改善箇所説明図

基準不適合発生箇所

① 対策内容

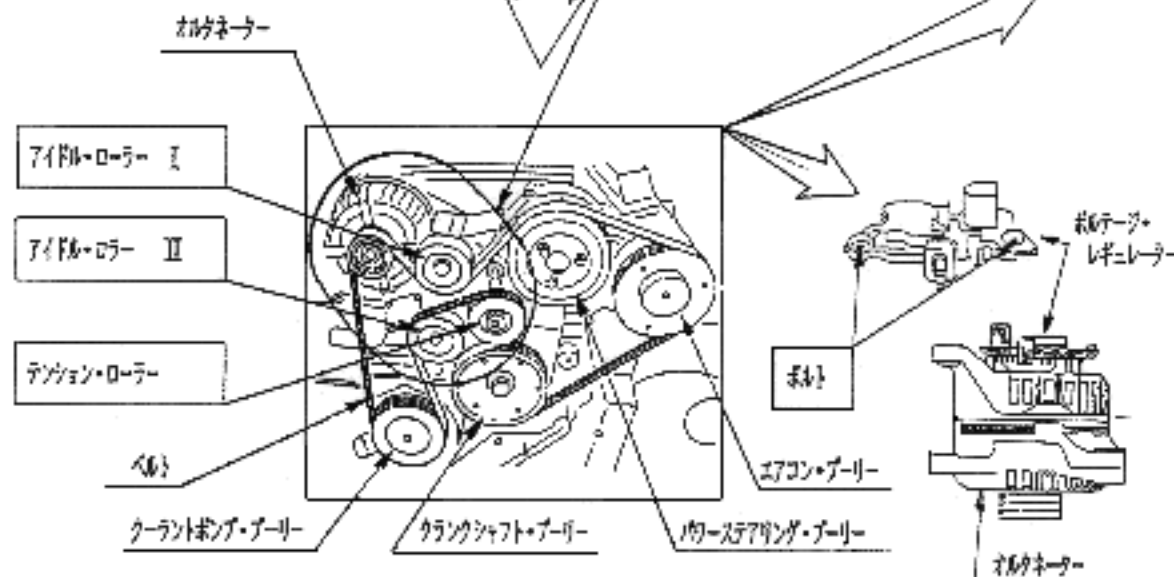
①ベアリング部のシールに不適切なものがあるため、当該ローラーが固着し、ベルトが切損するおそれがある。
②ボルテージレギュレーターの取付けボルトに異品があり、当該ボルトが緩み充電しなくなるおそれがある。

ベアリングのシールが改良されたものと交換する。

識別：側面に白色ペイントを塗布する。
